# 志賀1・2号機変圧器からの大量の油流出の原因

## 冷却器・放熱器の地震動との共振による（北陸電力）

志賀2号機の冷却器上部の揺れ：規格では500ガル、実際は2,800～4,500ガル  
志賀原発・すべての原発で、設備・機器の地震動との共振を再検討せよ

2024.6.20 美浜の会

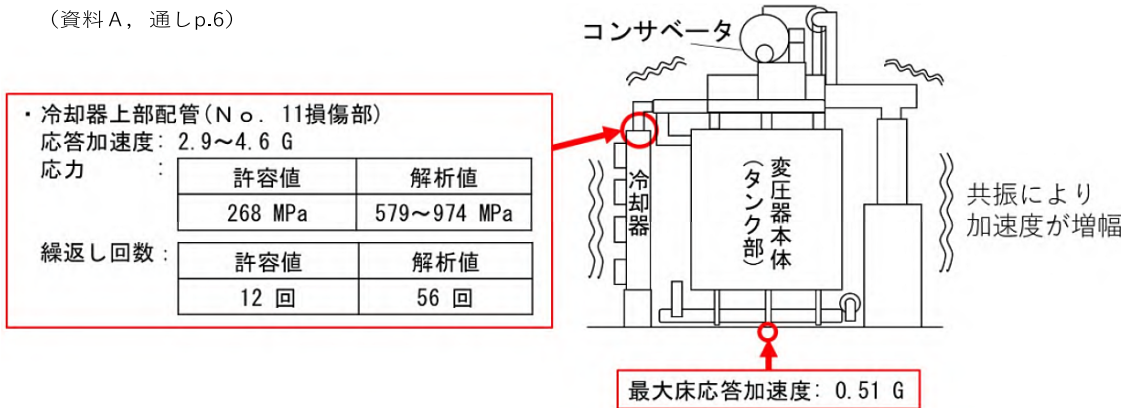
右図で、最大床応答加速度 0.46G(451 ガル)、No.4 放熱器の上部配管接続部の応答加速度 1.1~1.4G(1080~1370 ガル)、これに対応する応力の解析値が 398~521MPa となっている。応力が許容値 270MPa を超えたことで放熱器上部の配管が破損した。すなわち共振によって

「設計を上回る事象」が発生したのが原因だと北陸電力自体が認めている(注2)。

(注2)床応答加速度は、北側に 150m 近く離れた地点での観測値から解析で推定した値。上部の応答加速度の 1.1G と 1.4G は、解析で想定した減衰率がそれぞれ 5%と 2%の場合に相当。応力は結果として加速度の約 0.37(MPa/ガル)倍になっている。なお、放熱器の配管には、No.4 だけでなく、No1~3 と No.5~6 でも傷が入っている。

<動的解析の結果(概要)>

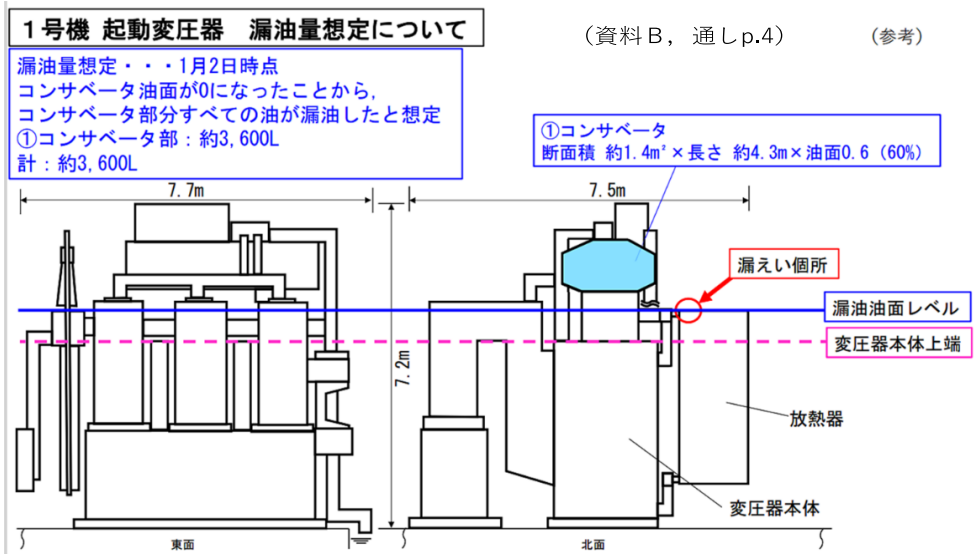
前図で、最大床応答加速度 0.51G(500 ガル)、No.11 冷却器の上部配管の応答加速度 2.9~4.6G(2840~4510 ガル)、対応する応力の解析値が 579~974MPa となっている。冷却器に入る部分の配管に働く繰返し応力が、許容値 12 回を超えて 56 回に達したことにより疲労を起こして破損したと評価。やはり設計上の 0.5G の 5.8~9.2 倍もの加速度が作用したことが破損の原因である(注 3)。

(注 3)床加速度及び上部加速度については注 2 と同じ。事実上、応力は加速度の約 0.21(MPa/ガル)倍になっている。なお、冷却器上部配管には、No.11 だけでなく、No.1~10 にも傷のあることが確認。

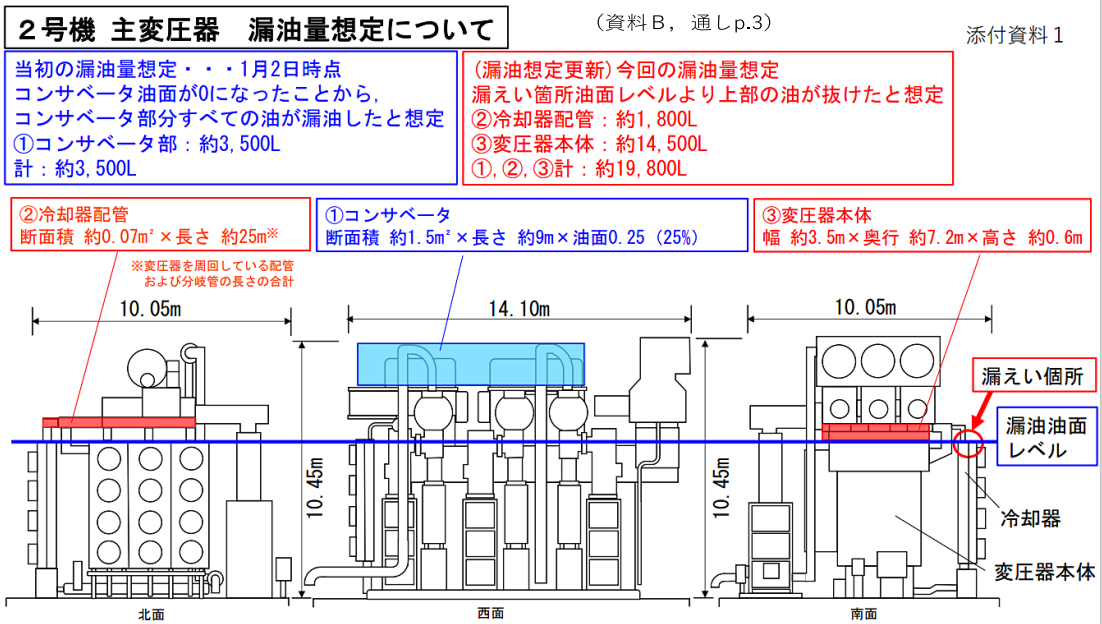
下図で、放熱器上部の漏洩箇所より上側にあるコンサベータ(油の酸化を防ぐ装置)だけから約 3,600L が漏洩したと評価している。しかし、変圧器本体から放熱器に循環していた油がなぜ漏洩しないのだろうか。漏洩した 3,600L は 1 号機の油保有量 52,200L の 6.9%に相当する。
